con la presente si inviano le Osservazioni contro il Progetto di un impianto eolico codice

procedura ID_VIP/ID_MATTIM: 12691 denominato "PITIGLIANO" ubicato nei comuni di Pitigliano (GR)

ID: Codice procedura (ID_VIP/ID_MATTM): 12691

“Progetto di un impianto eolico denominato “Pitigliano” ubicato nei comuni di Pitigliano (GR) e Sorano (GR) costituito da 20 (venti) aerogeneratori di potenza nominale 7,0 MW per un totale di 140,0 MW con relative opere connesse ed infrastrutture indispensabili”

Immagine 1. Vincoli ex art. 136 del CBC dal PIT della Regione Toscana e zona approssimativa dove è progettato l'impianto industriale.

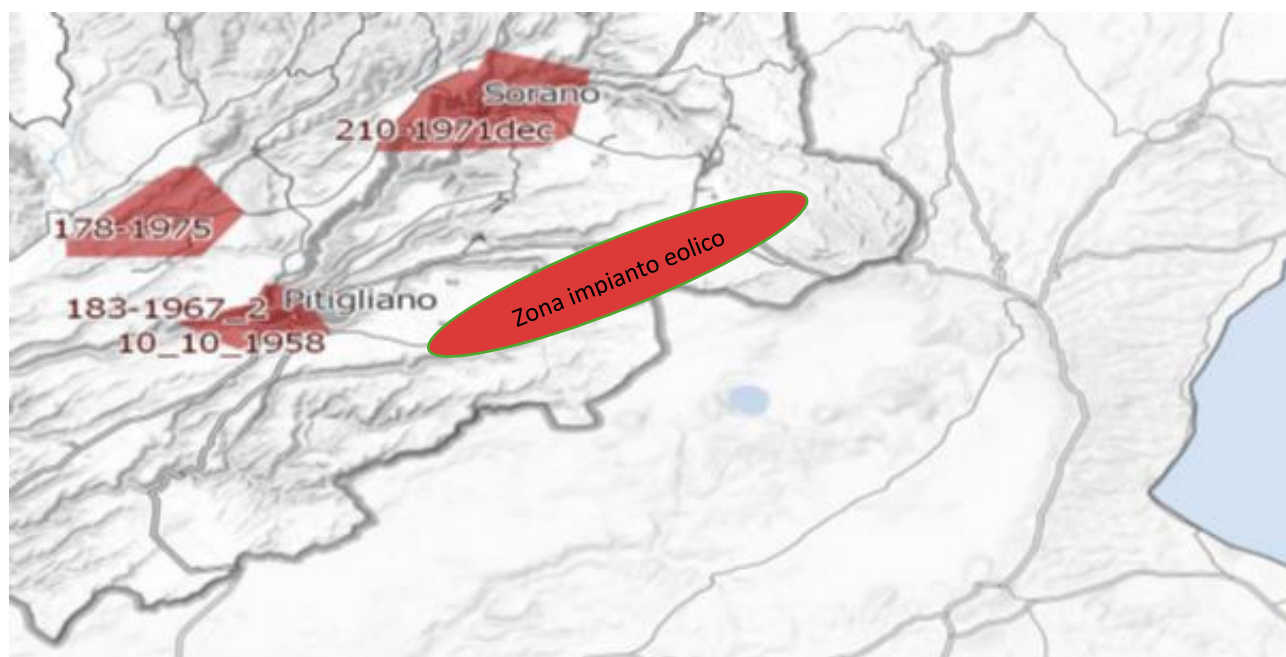
Al contrario si evidenzia che l'impianto eolico industriale citato non solo ricadrebbe con tutti e 20 gli aerogeneratori all'interno delle fasce di rispetto di 3 km di due vincoli paesaggistici di notevole interesse pubblico esistenti nella Regione Lazio e con una parte di essi nel vincolo paesaggistico del Centro abitato di Sorano (GR) quindi in aree non idonee all'installazione di impianti di energia rinnovabile. Addirittura, alcuni aerogeneratori sarebbero ubicati a poche centinaia di metri dai perimetri dei due vincoli paesaggistici laziali ex art 136 del CBC.

Inoltre, come sostiene la Proponente parte dell'impianto si verrebbe a trovare a 3,5 km dal centro abitato di Sorano. Infatti, tre degli aerogeneratori WTG 08, 09, 10 sono addirittura all'interno delle fasce di rispetto dei 3 km del suo vincolo paesaggistico di notevole interesse pubblico ex art 136 del CBC. Si evidenzia che così si crea

un'ulteriore incompatibilità con la tutela del Paesaggio.

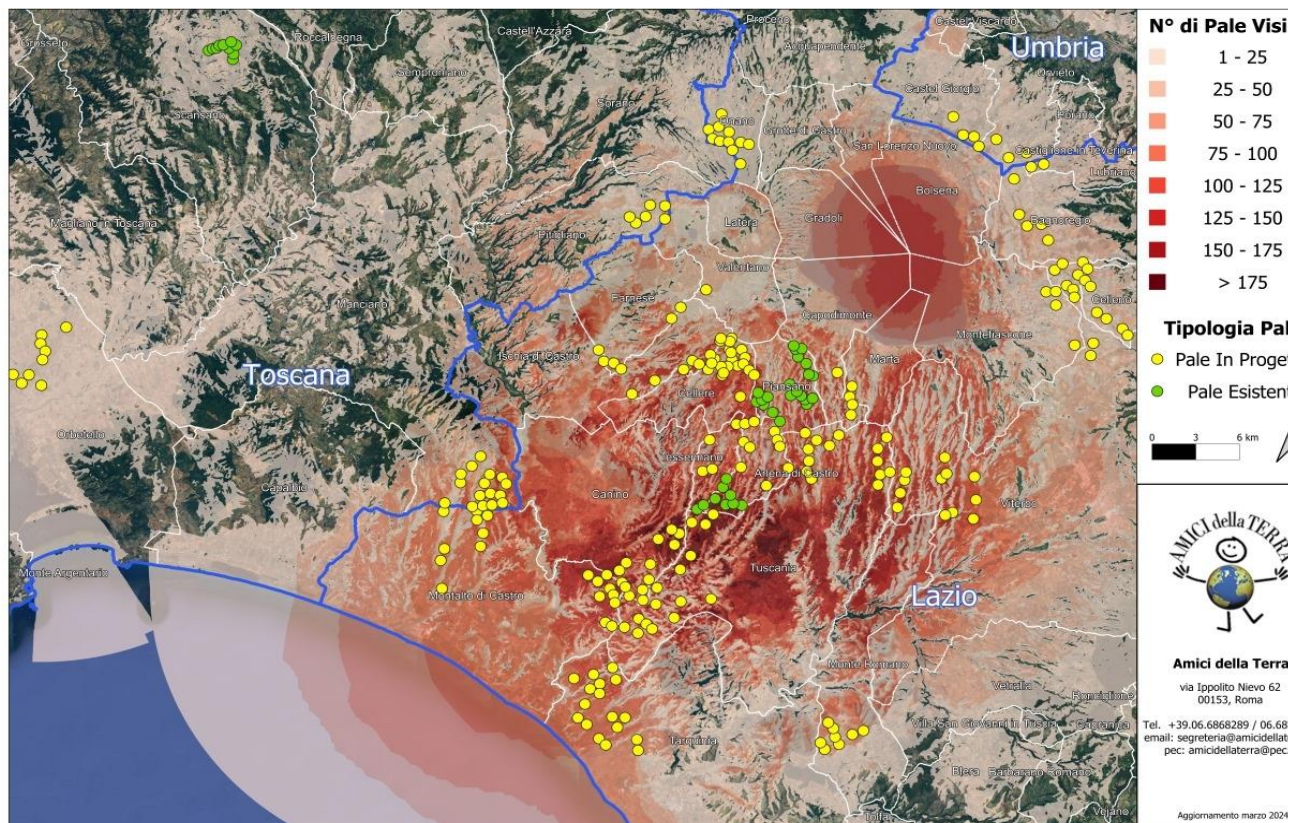
Alla luce di quanto descritto, possiamo concludere che la previsione *"Se a scala europea o nazionale la produzione di energia da fonti rinnovabili è spesso considerata*

come unilateralmente positiva, è infatti a scala locale che lo sviluppo delle energie rinnovabili può produrre esternalità negative che intaccano i valori culturali e naturali del paesaggio, con potenziali ricadute sul turismo, sulla produzione agricola e sull'identità e riconoscibilità dei luoghi” (da D.G.R Lazio n. 390/2022) è quanto mai appropriata anche per il territorio della “Città del Tufo” e della Tuscia settentrionale identificabili storicamente e culturalmente nella Maremma interna.

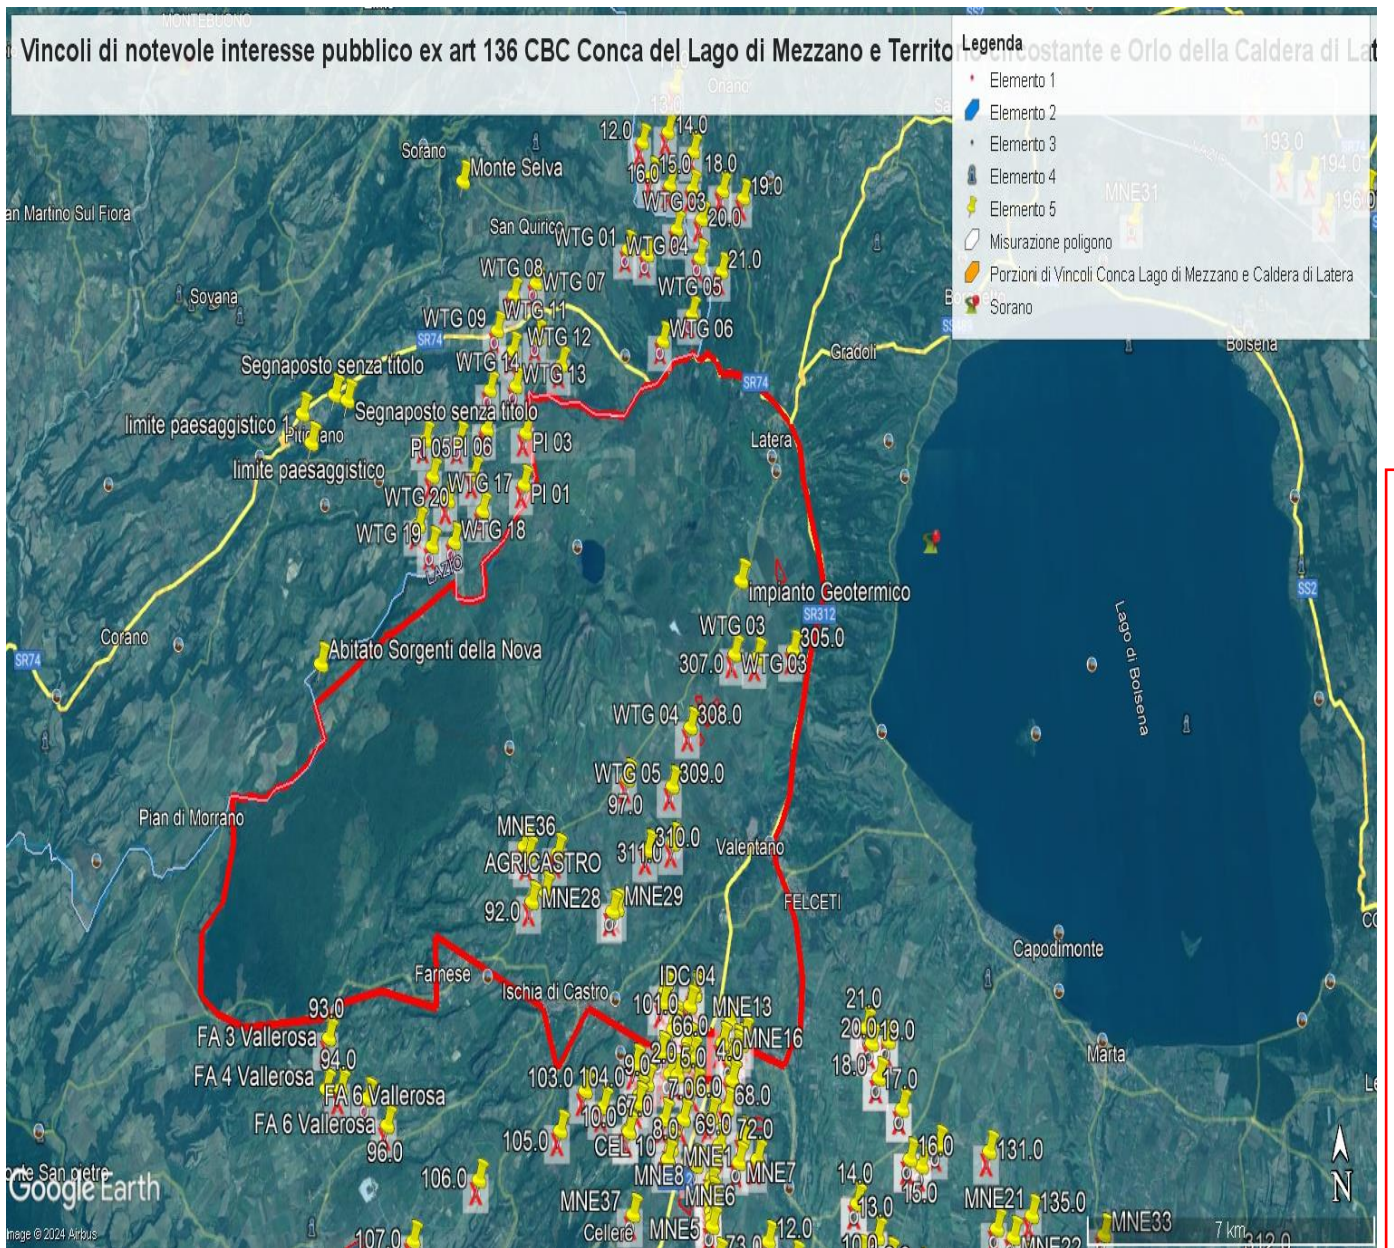
e schiantandosi cadrebbe direttamente sulla strada regionale e un'altra la WGT 09 a 235 metri dalla stessa facilmente raggiungibile dai pezzi creati in un eventuale schianto e anche la WGT 08 a 310 metri sempre in zona di relativo pericolo. Le pale WGT 10, 12 e 13 si trovano invece a 60 – 70 metri da una strada sterrata che collega abitazioni e strutture agricole mentre la WGT 14 a poco più di 200 metri. La pala WTG 16 si trova a 320 metri dalla Strada Provinciale Pantano ed a soli 100 da una strada sterrata che collega abitazioni e strutture agricole. La WTG 20 si trova a soli 160 metri da una strada sterrata che collega due Agriturismi. Anche queste costituisce un pericolo per l'incolumità delle persone e degli animali in caso di schianto o di rottura di parti dell'aerogeneratore. E' noto che possono verificarsi rotture della lama in rotazione o di pezzi della stessa e a volte anche crolli dell'intero aerogeneratore o spezzamento (meglio *rottura*) della torre a causa di incendi o eventi atmosferici estremi sempre più frequenti anche nei nostri territori. Uno dei principali eventi che comporta la rottura della lama è rappresentato dalla fulminazione atmosferica anche se le lame sono idoneamente protette contro questi fenomeni mediante ricettori metallici disposti alle estremità delle lame ed idoneamente collegati a terra. Nel caso di rottura accidentale di un elemento rotante a seguito di distacco, attraverso le leggi della balistica classica è possibile determinare le probabili traiettorie dell'elemento. Infatti, nota la velocità di rotazione e le caratteristiche geometriche, si può procedere all'applicazione delle leggi della fisica per giungere ad una stima esatta delle traiettorie. Purtroppo, la stima è chiaramente semplificata vista la complessità del problema e le molte variabili che entrano nel calcolo, soprattutto per ciò che riguarda le azioni aerodinamiche di portanza, resistenza e momento aerodinamico di difficile definizione soprattutto in caso di frammenti irregolari e di geometrie incognite. In letteratura esistono degli studi condotti relativamente a questa specifica tematica. Uno dei riferimenti è rappresentato dallo studio condotto dalla società Vestas Wind System: "Vestas V80 – Blade Trow calculation under normal operationing

conditions (2001)”. Detto studio riporta la stima della traiettoria di una pala eolica in condizioni di normale funzionamento sia per la pala intera che per eventuali frammenti. Lo studio ipotizza che, in assenza di forze aerodinamiche, la massima gittata si ottiene quando la pala si distacca dal rotore con un angolo di 135° azimut, considerando quale unica forza inerziale quella di gravità con approccio quindi conservativo e a vantaggio di sicurezza. Viene quindi calcolato il tempo di volo considerando la velocità verticale iniziale applicata al centro di gravità. Nota la durata di volo e conoscendo le componenti orizzontali e verticali della velocità è possibile definire la traiettoria dell'elemento distaccatosi. Le conclusioni dello studio analitico del fenomeno, **basato su grossolane approssimazioni anche dichiarate**, ha dimostrato che è opportuno evitare la presenza di ricettori sensibili al probabile distacco di organi rotanti nella circonferenza di raggio 85 m dall'asse dell'aerogeneratore. A pag 7 del Documento prodotto dalla proponente “ Relazione gittata” a pag 7 si afferma *“Nella definizione del Layout del Parco di Pitigliano-Sorano in un intorno di ampiezza pari a 212,04 m che rappresenta il valore di gittata reale stimato non ricade nessun punto sensibile”*. Questo valore della gittata massima oltre a non essere assolutamente condivisibile e non realistico in quanto addirittura di poco superiore all'altezza della pala non è neanche veritiero perché abbiamo visto che la S.R 174 maremmana sarebbe interessata dal crollo della pala WGT 07 e altre strade provinciali e secondarie sarebbero interessate dalla vicinanza di altri aerogeneratori sopra meglio individuati.

Infatti, il fenomeno della gittata massima è molto più complesso da stimare analiticamente, per questo si rimanda all'esperienza dei costruttori più esperti i quali indicano detto fenomeno come molto raro con una variabilità di ritrovamenti dei frammenti a distanze molto varie, in relazione ai numerosi fattori che possono condizionare l'evento, l'orografia, la velocità del vento, la direzione, le azioni aerodinamiche di portanza che potrebbero spingere a centinaia di metri frammenti di elementi rotanti, come purtroppo avvenuto già in

passato. Il rischio è elevato sia per gli abitanti che si trovano entro i 500 metri lineari sia per gli agricoltori che si troveranno a coltivare i suoli sottesi dall'impianto o nelle attività di ricezione legate agli agriturismi sia per i veicoli che si troveranno a transitare sulle strade regionali, provinciali, comunali o vicinali citate. Per questo ulteriore motivo legato all'incolumità delle persone e degli animali chiediamo che venga espresso parere contrario alla realizzazione dell'impianto eolico "Pitigliano".

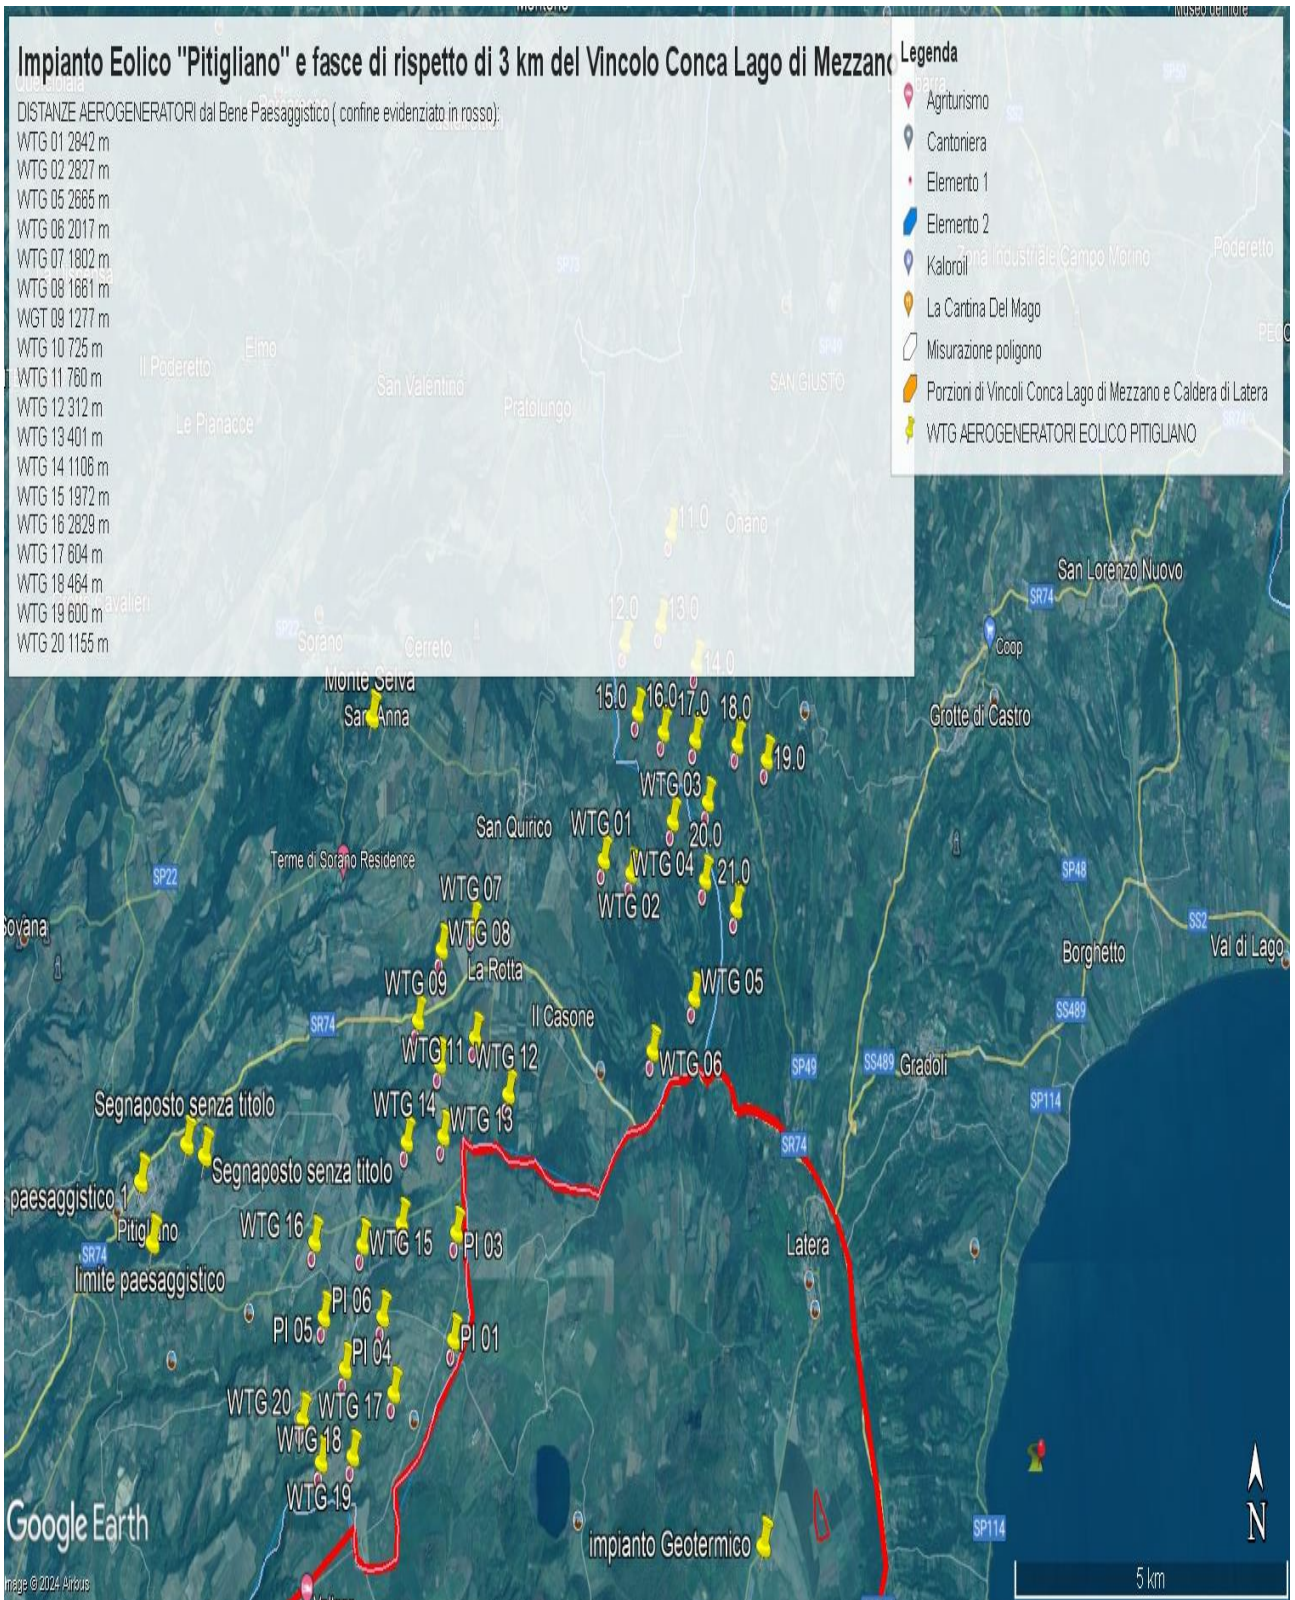
IMMAGINE n. 4 Si evidenzia che i tre aerogeneratori WTG 07, WTG 08 e WTG 09 impattano con il vincolo paesaggistico di notevole interesse pubblico del Centro Storico di Sorano. Il WTG 07 si troverebbe a 2828 m, WTG 08 2504 e WTG 09 2990. Il cavidotto dell'impianto invece impatta in buona parte del Vincolo paesaggistico ex art. 136 del CBC del Centro Storico di Pitigliano.
